BAB 281, Bauabschnitt 2/2

Erhöhung der LSW 5 / BW 2429-3 um 2 m auf 5 m

Schalltechnische Stellungnahme | Prüfung der Lärmvorsorge durch die gegenüber dem Feststellungsentwurf erhöhte LSW 5 / BW 2429-3

Abbildung 1: Lage Lärmschutzwand 5 (Auszug aus Unterlage 7.1)

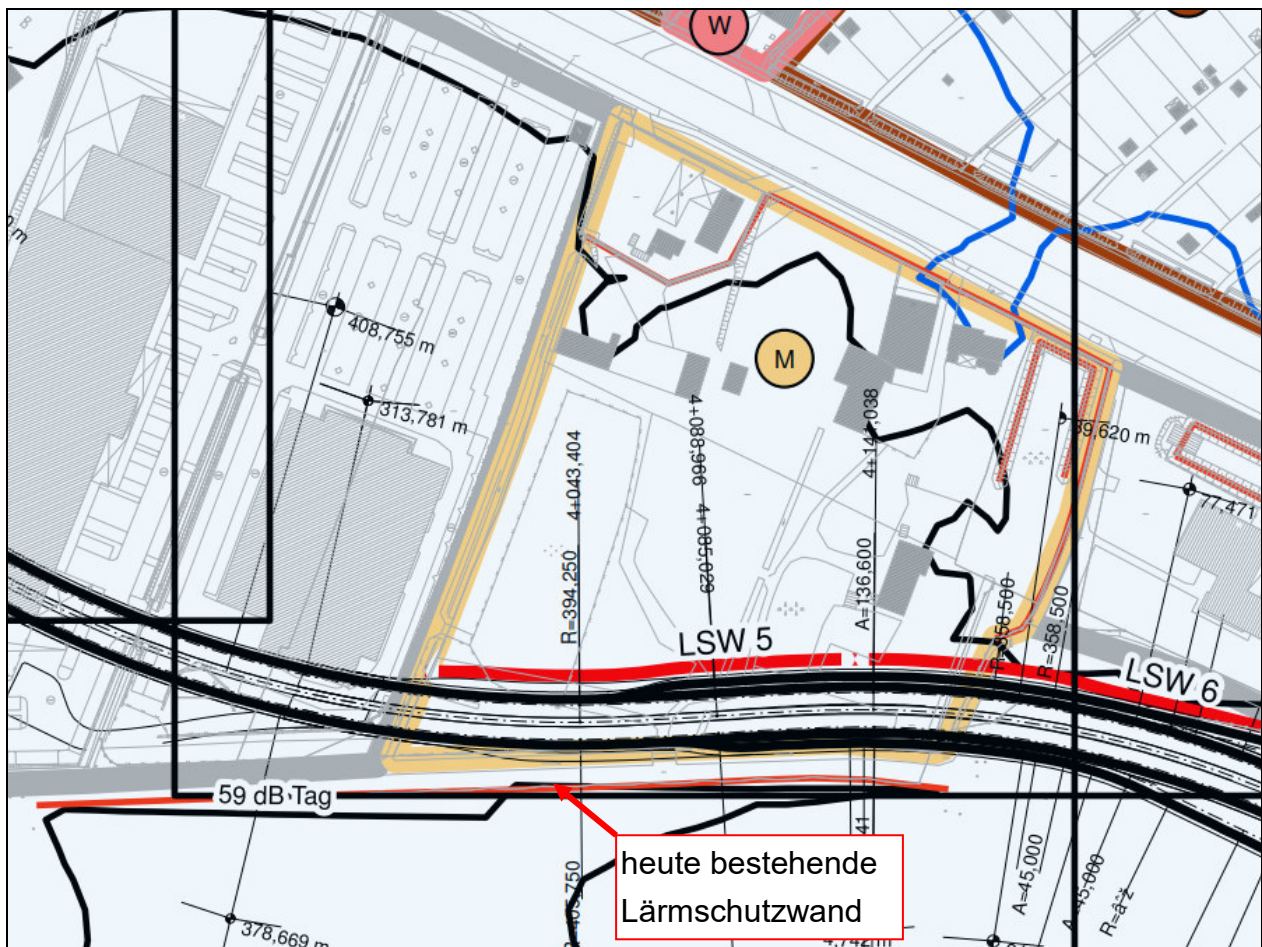
Die Lärmschutzwand LSW 5 / BW 2429-3 ist im Zuge des Neubaus der BAB 281, Bauabschnitt 2/2, Teil des Feststellungsentwurfes und ist Ergebnis einer Wirtschaftlichkeitsprüfung im Sinne der Lärmvorsorge nach § 41 BImSchG. In der nachstehenden Abbildung ist die Lage der im Feststellungsentwurf aufgeführten Lärmschutzwand 5 (LSW 5 / BW 2429-3) abgebildet.

Neben der oben geplanten Lärmschutzwand besteht eine weitere, die im Zuge des Neubaus der BAB 281 rückgebaut wird.

Um zum Schutz vor dem landseitigen Fluglärm auf das mit „M“ bezeichneten Grundstücks die gleiche Wirkung zu erzielen, welche die heute bestehende Lärmschutzwand bewirkt, wird die LSW 5 / BW 2429-3 um 2 m auf 5 m über den äußeren Fahrbahnrand erhöht. Dazu hat es eine schalltechnische Stellungnahme von LÄRMKONTOR vom 13.03.2017 gegeben, die diesen Effekt nachweist.

**Abbildung 2: Entfallende Ansprüche auf Lärmschutz „dem Grunde nach“
(Auszug aus Unterlage 7.2.3)**

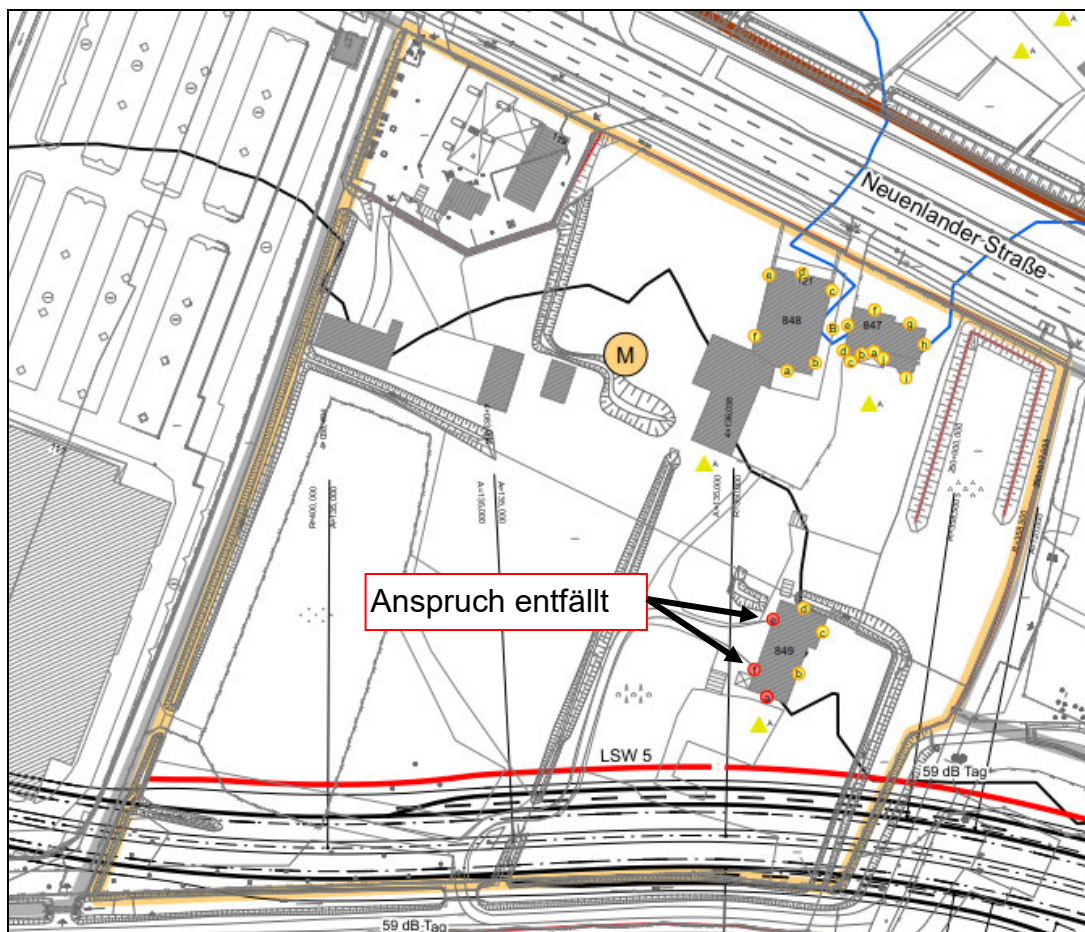
1. Auf dem Grundstück hinter der LSW 5 / BW 2429-3 und vor der Neuenlander Straße entfallen die Ansprüche auf Lärmschutz dem Grunde nach an den Punkten 849f und 849e. Es verbleibt allein der Anspruch auf Lärmschutz dem Grunde nach am Punkt 849a im 1. Obergeschoss. Nachstehende Abbildung zeigt die Anspruchssituation an.

Der Rückbau der heute bestehenden Lärmschutzwand (300 m Länge, 7m Höhe; siehe Lage Abbildung 1) und die Erhöhung der LSW 5 / BW 2429-3 um 2 m auf 5 m über äußerem Fahrbahnrand führt zum Wegfall der Ansprüche auf Lärmschutz an den beiden Immissionsorten 849f und 849e.
